KULTURMILJÖANALYS
GAUTIOD 10

UPPDRAG 276003, Gautiod 10, kulturmiljöanalys

Beställare: Danderyds kommun

Konsult: Tyréns AB

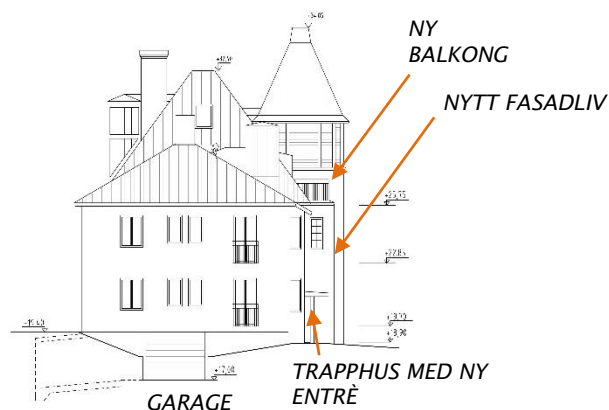
Fasadritning mot väster. Den föreslagna tillbyggnaden länkas samman med villans nordfasad genom ett trapphus. Villans västfasad blir delvis förnyad, då vägglivet flyttas ut för att skapa en mer funktionell invändig planlösning. Tornfasaden förblir orörd och den nya fasaddelen är fortsatt något indragen från torndelen. Markering visar gräns för tillbyggnad.

Ombyggnadsförslaget innebär att villans ursprungsvolym blir mindre läsbar, då viktiga fasader mot Stenbocksvägen förändras. Delar av västfasaden rivs och ersätts av en ny som delvis anpassas till den tidigare villans fasadmönster. Den nya invändiga planlösningen innebär dock ny fönstersättning och att den på 1940-talet tillkomna ytterdörren utgår. Nordfasaden blir invändig vägg i den nya trapplänken. Nya dörrhåll tas upp till respektive våningsplan i befintlig villa. Planlösningen förändras därmed i nordväst och i anslutning till det nya trapphuset. Tillbyggnaden blir främst märkbar från Stenbocksvägen och särskilt framträdande blir den något högre länkbyggnaden. Det i taksiluet anpassade tillägget bidrar till att villan som helhet fortsatt ansluter till kvarterets närmiljö och grundkaraktär med välbevarade villor.

Ombyggnadsförslaget från väster. I textrutorna redovisas förslagets plus (gröna) och minus (röda). Tillbyggnaden gör att den ursprungliga byggnadsvolymens norra del blir inbyggd, men synlig invändigt i den nya trappplanen. Västfasadens norra del rivs och flyttas ut, nästan i liv med tornfasaden.

- Tilläggets skala och angöring mot hela nordfasaden gör att fokus förskjuts från den äldre villan till de nya delarna i vyn från Stenbocksvägen.
- Rivning av villans västfasad gör ursprungsvolymen och torndelen mindre framträdande.

En i skala något mer underordnad tillbyggnad vore att föredra ur antikvarisk synpunkt, men skulle samtidigt inte uppfylla de behov som projektet utgår från. En lösning där ursprungsvillans västfasad kvarstår i befintligt läge förordas dock för att värna ursprungsvillans arkitektoniska uttryck och tydliggöra övergången mellan det gamla och det nya.

Den föreslagna nya västfasaden är i hög grad utformad som den tidigare fasaden. Originalfönster från villans nordfasad återanvänds. Kupan och balkongen är nya tillägg som bryter något mot ursprungskaraktären. Eventuella nya detaljer som dessa bör formges i samspel med nya balkongräcken på sydfasad, torndel och östfasadens veranda.

Förslag på möjlig gestaltning av tillbyggnad i en vy över fastigheten från gaturummet i öster. Hämtad från Planbeskrivning, Detaljplan för Gautiod 10. Samrådshandling, utkast 2018-01-23.

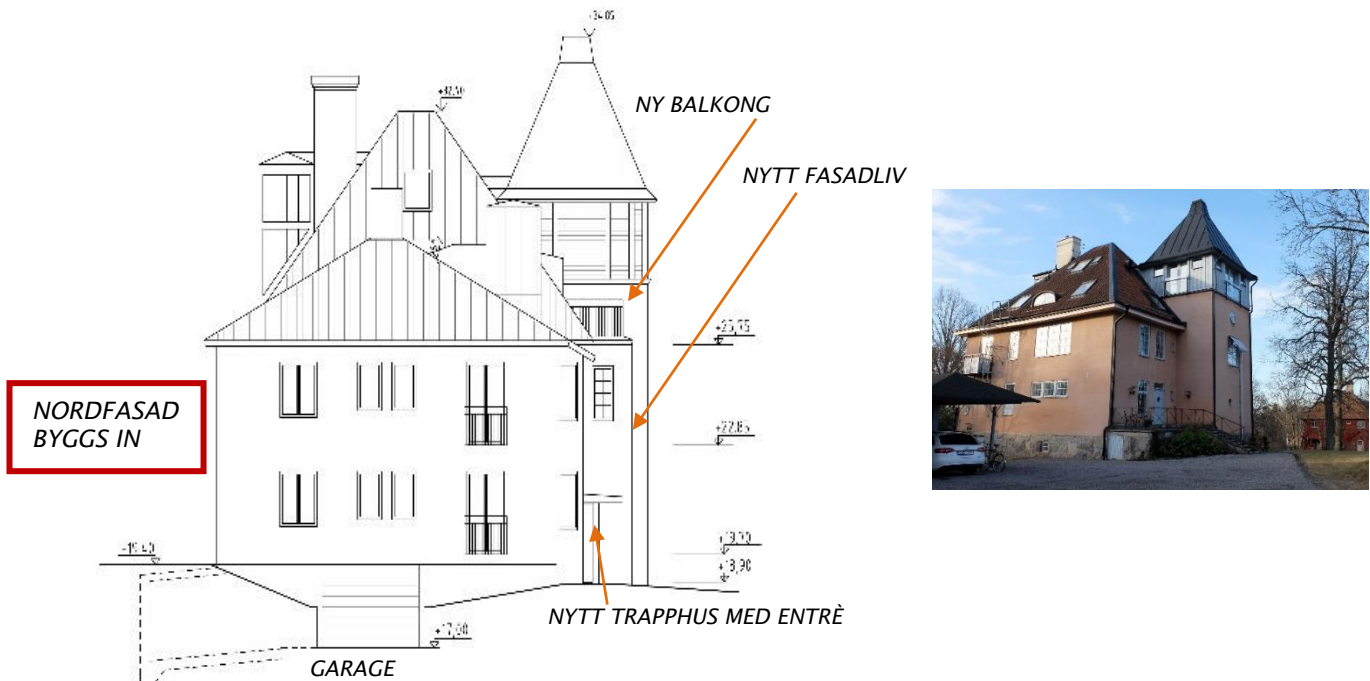
I planbeskrivningen ges exempel på möjlig gestaltning av tillbyggnad med utgångspunkt från detaljplaneförslaget. Här framgår hur den föreslagna tillbyggnaden inordnar sig i helheten och att ursprungsvillans grundvolym fortsatt står i fokus från öster. Referenser i takmaterial, fasader, och sockel bidrar till att skapa en sammanhållen helhet. Till detta bidrar även greppet att låta tornöverdel och ny länköverdel harmoniera i färgsättning.

Det är däremot viktigt att den utflyttade ursprungsfasaden fortsatt avslutas med en utskjutande takfot. Plåt i tak och kupor bör avfärgas i en mer nedtonad nyans, förslagsvis grå, för att inte stå i alltför stor kontrast till de varma färgerna i fasad och tegeltak. Glasbalkonger på tornet bryter mot ursprungskaraktären och skapar en osäkerhet i läsbarheten av äldre och nyare delar. Fönster bör placeras i liv med fasaden och fönstersnickerier bör utföras i en bruten varm kulör istället för vit.

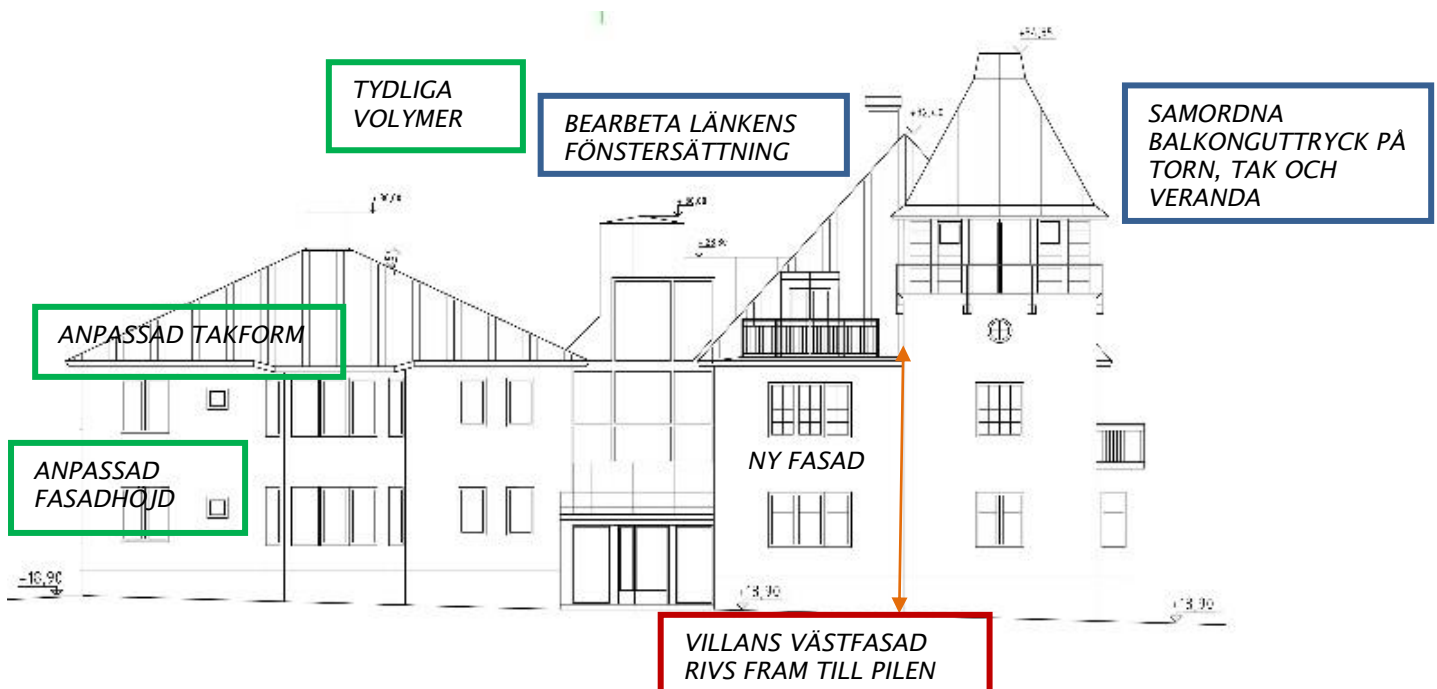
Föreslagna nya volymer ger villan ett samlat intryck från nord där tillägget ansluter väl till ursprungsvillan i både fasaduttryck och taksiluett. Tillbyggnaden skymmer dock både den norra och delar av den västra fasaden.

- Tillbyggnadens placering i norr är väl vald.
- Greppet att länka samman flera tydligt läsbara volymer ligger helt i linje med det nationalromantiska villabygandet och tillbyggnaden blir på så vis även en läsbar årsring i fastigheten.
- Tillbyggnaden inordnar sig i helhetsmiljön genom anpassning till villan i planform, taksiluett och fasadgestaltning.
- Den anpassade taksiluetten bidrar även till att villan som helhet fortsatt ansluter till kvarterets närmiljö och grundkaraktär.
- Föreslagna skydds- och varsamhetsbestämmelser för trädgård och befintlig villa innebär att identifierade kulturvärden säkras i den fortsatta förvaltningen av fastigheten.
